01	18.02.2022	Publ	ATLDIL	JØRTJØ
<b>Rev</b>	<b>Dato</b>	<b>Beskrivelse</b>	<b>Utarbeidet</b>	<b>Kontroll</b>
Oppdragsgiver:				
<p><b>Lista Renewable Energy Park</b></p>				
Tittel				
<p><b>Nettilknytning av Lista næringspark</b></p> <p><b>Kommentarer til høringsuttalelser til endringsøknad juni 2021</b></p>				
Oppdragsgivers dokumentnummer:			Dokumentnummer:

I dette notatet er innholdet i de ulike uttalelsene kort gjengitt og kommentert.

Figur 2: Espira barnehage

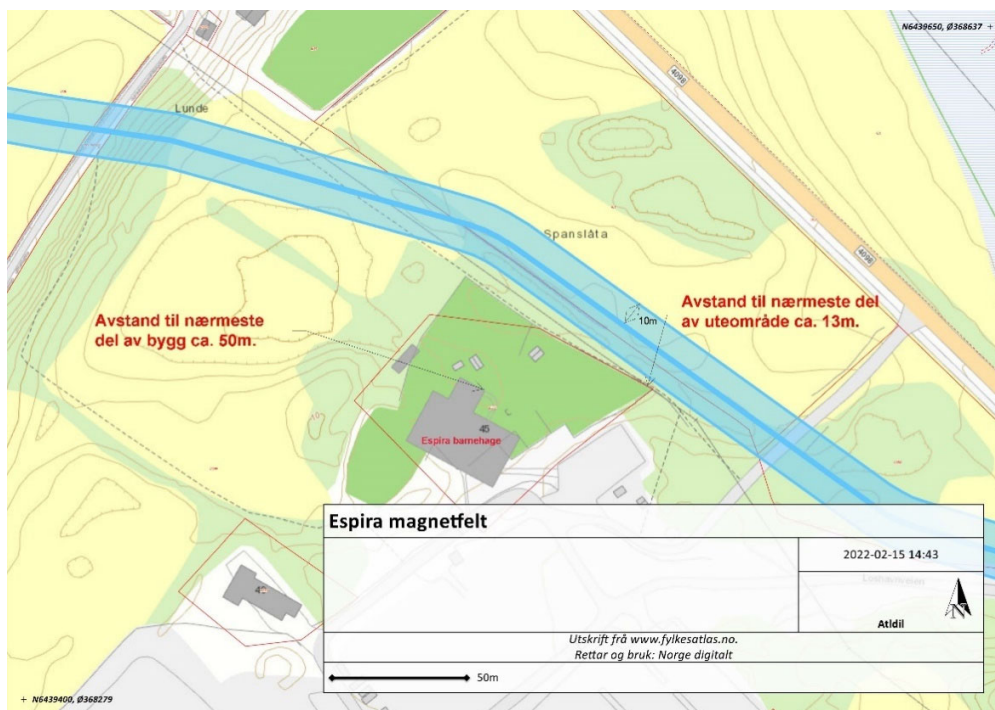
Magnus Skåden er eiendomsforvalter i Espira Gruppen AS og har sendt inn en høringsuttalelse på vegne av barnehagen Espira Husebyparken. I uttalelsen uttrykkes det bekymring for helsefarer rundt magnetiske felter for barn og ansatte samt effekten frykt for anlegget vil ha for barnehagens popularitet. Innsender ønsker anlegget flyttet bort fra barnehagen.

Det er søkt om en traséendring i området, ref. endringssøknadens kap. 6.3.2. Endringen er nødvendig pga. opprinnelig trasé kommer i konflikt med infrastruktur (VA og tele) og kjente kulturminner, omsøkte trasé er også foretrukket av grunneier på 6/1 (Alcoa).

Ang. magnetfelt vises det til generelt svar om magnetfelt, 2.1.1.

Kabelanlegget planlegges med god avstand mot både barnehagens uteområde og bygningsmasse. Det er i kart målt 13m fra nærmeste del av barnehagens lekeområde til senter trasé og ca. 50m til nærmeste del på bygning.

**Figur 3: Justert vernegrense Kviljo**

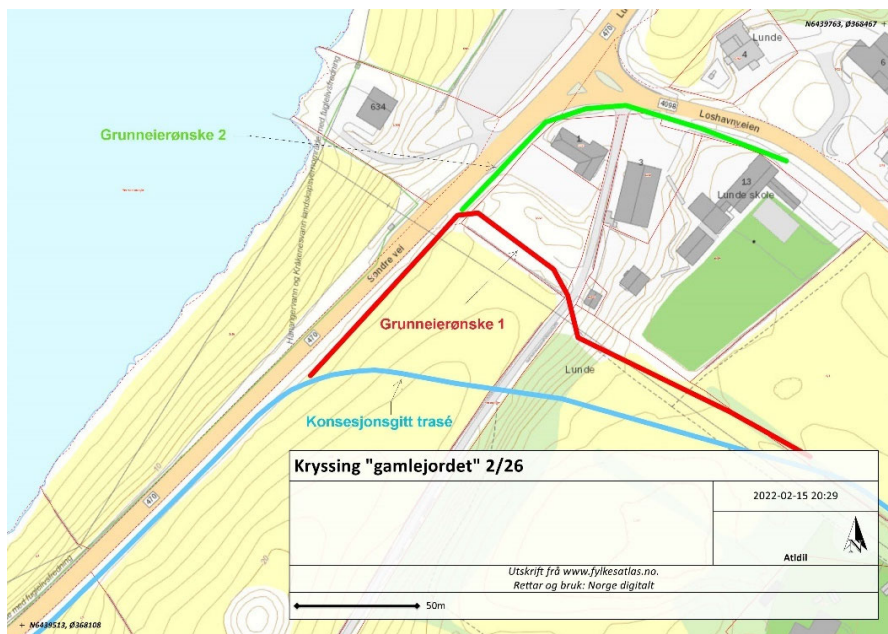
Det er høsten 2021 gjort en justering av vernegrensen på eiendommen, grunneier ønsker kabeltraséen justert nærmere grensen slik at det kommer mindre i veien for eventuelle fremtidige byggeplaner.

Justering av vernegrense er utført etter at endringsøknad ble sendt sommeren 2021, på østre del av eiendommen ble vernegrense justert ca. 16m mot sørvest i oktober 2021. Figur 3 er oversendt fra Statsforvalteren ved Bjørn Vikøyr og viser gammel og ny vernegrense. LREP har målsatt figuren.

En justering av traséen iht. grunneiers ønske vil føre til noe mer total lengde på traséen samt flere svinger og bend. LREP har i utgangspunktet vært positive til å gjøre den aktuelle justeringen og har hatt dialog med grunneier med hensikt å inngå avtale på justert trasé. Grunneier ønsker ikke å inngå avtale på noen traséer over eiendommen og LREP mener derfor ikke det er hensiktsmessig å igangsette nye søknadsrunder for disse traséendringer fra konsesjons-gitt trasé av 2019.

Berørt areal er LNRP-område og det er pr. februar 2022 ingen konkrete byggeplaner på eiendommen. LREP mener videre at grunneier har gode tilpasningsmuligheter til eventuelle fremtidige byggeplaner.

**Figur 5: Ane Larsen, D.M. Kristoffersens dødsbo**

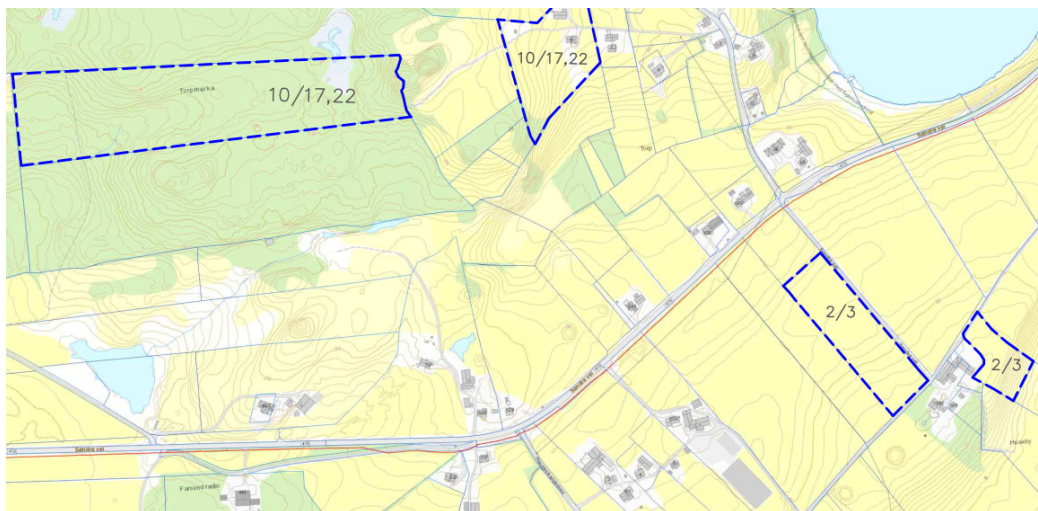
Innsender har vedlagt hele sin høringsuttalelse fra plan-prosessen på flyplassen – denne vil ikke bli nærmere kommentert. Innsender ønsker å unngå kabel i dyrket mark og er bekymret for magnetfelt, varme og overdekning. Hun mener at areal berørt av byggeforbudsbelte og magnetfelt er tapt for alltid for grunneier og rettighetshaver.

Innsender hevder å være berørt med kryssing av private veier hvor de har bruksrettigheter. Er bekymret for driften av gården under anleggsfasen. Innsender ønsker bevaring av runestein og kulturlandskapet langs den endrede traséen mellom Lundevågen og Lunde (kap. 6.3.2. i endringssøknad). Dersom anlegget senere skal legges ned kreves anlegget fjernet.

LREP påpeker at avstanden mellom kabeltrasé og nærmeste eiendom er ca. 80m.

Ang. magnetfelt, overdekning og varme vises det til fellessvar i 2.1.

Når det gjelder veirettigheter er LREP kjent med at det er uavklare forhold som skal for jordskifteretten ang. veirettigheter i området på Lunde. Det er ikke endringer i omsøkte trasé som fører til nye eller endrede veikryssinger. LREP vil ivareta fremkommelighet på veier i anleggsperioden, det er gode omkjøringsmuligheter. NVE og OED har tidligere behandlet klage fra innsender<sup>7</sup> og LREP kan ikke se at det har kommet nye elementer i saken. Forhold til runestein på 6/1 er avklart med fylkeskonservator.

Figur 6: Ane Larsen 2/199

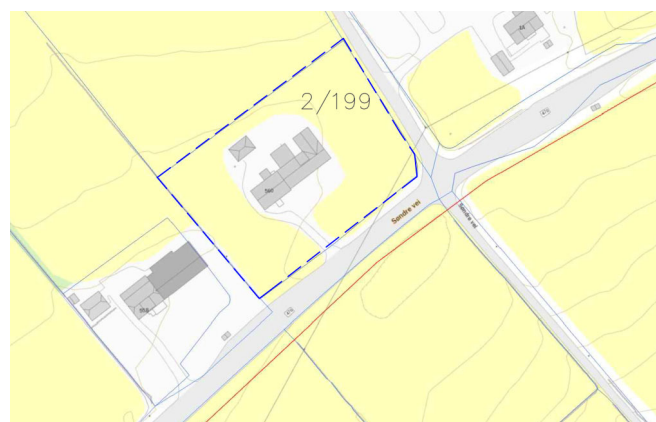
Identisk med 3.13.

Innsender representerer i denne høringen grunneier på 2/199 hvor hun er nabo til kabeltraséen med ca. 15m avstand fra kabelen til nærmeste del av eiendom og ca. 35m avstand fra nærmeste del av bolig. Det er ikke nye elementer i uttalelsen og det vises til kommentar i 3.13.2.
